2021埋計発第105号

日本原燃株式会社

廃棄物埋設確認申請書の変更について

(1号廃棄物埋設地)

図 1-イ (ハ) -11 配筋要領図

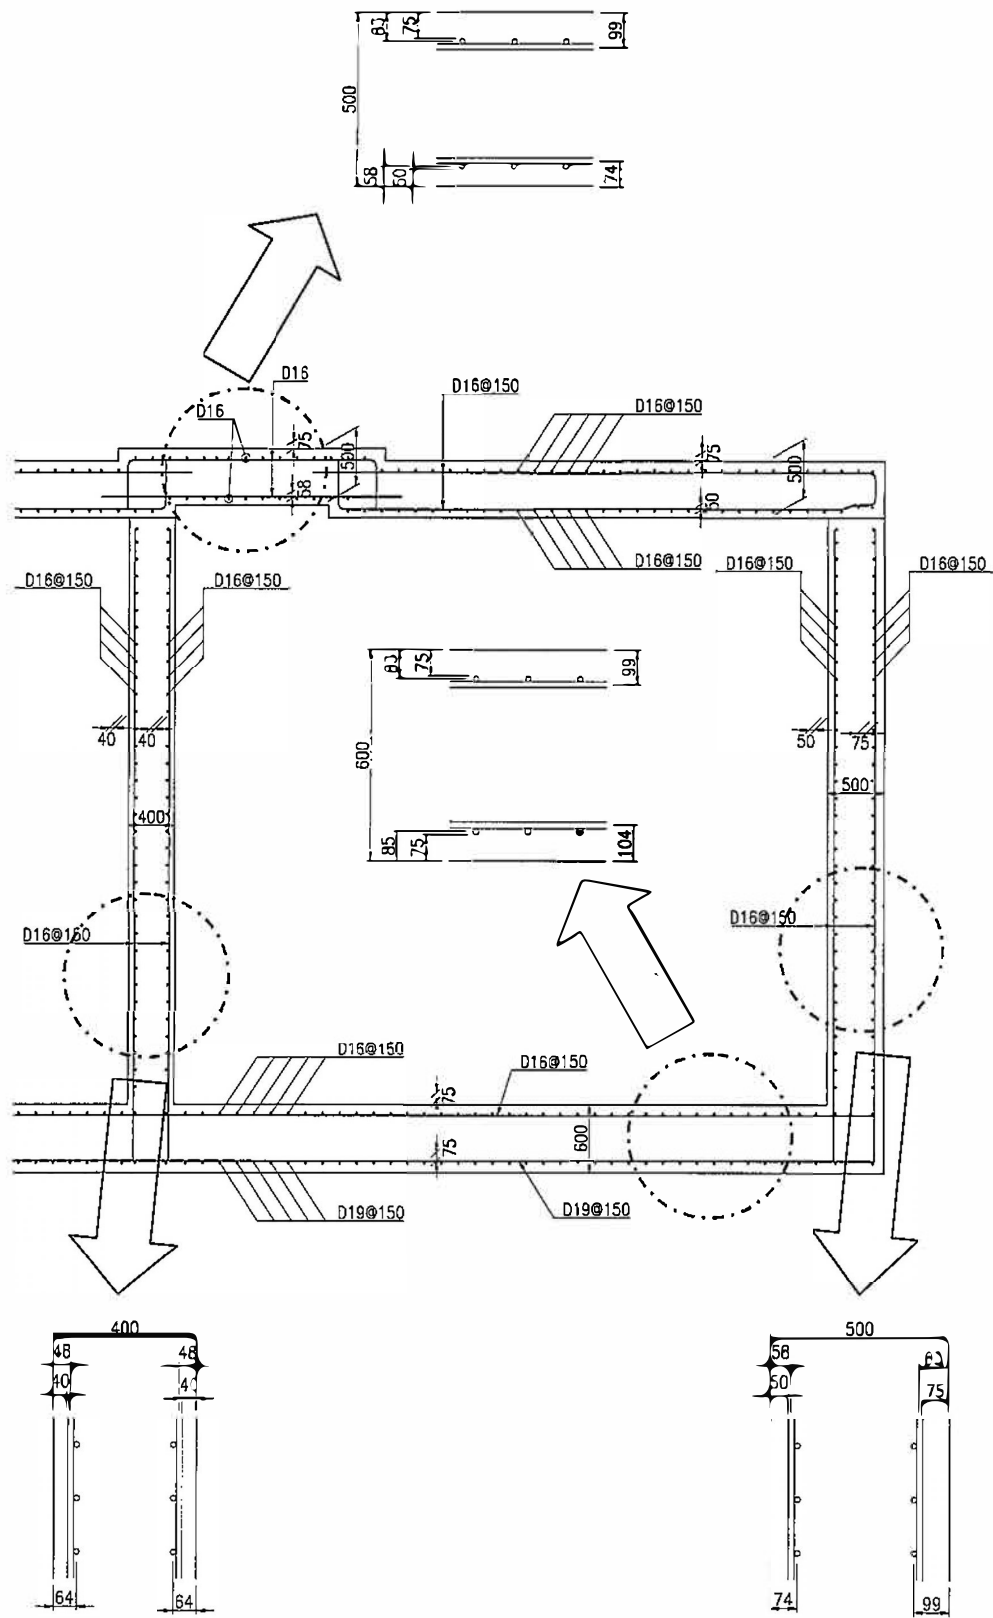
なお、第 6 群 C 埋設設備 m 区画の一部においては、充てん材内部での廃棄体定置位置のずれ（最大 10cm）が確認され（廃棄体 3 本）、通常の施工を継続した場合、事業許可申請書添付書類五に記載した「覆いと廃棄体との間のセメント系充てん材は約 40cm の厚さとする」を満足できないこととなる。

このため、当該廃棄体及び廃棄物埋設施設の安全性に影響を与えない施工方法として廃棄体の定置位置のずれが確認された部分の直上部のセメント系充てん材を約 10cm 盛り上げ、事業許可申請書に記載したセメント系充てん材の厚さに合致させるとともに、ポーラスコンクリート板の排水機能に支障がないよう施工する。その後、覆いを設置し、ベントナイト混合土及び土砂等により埋め戻す。

よって、表 1-イ(ハ)-9 に示す 6 群 C 埋設設備の部材厚及び配筋にて、m 区画の一部を盛り上げた構造でも構造上の安定性は確保できる。

6 群 C 埋設設備 m 区画の配筋要領図を図 1-イ(ハ)-11 に示す。
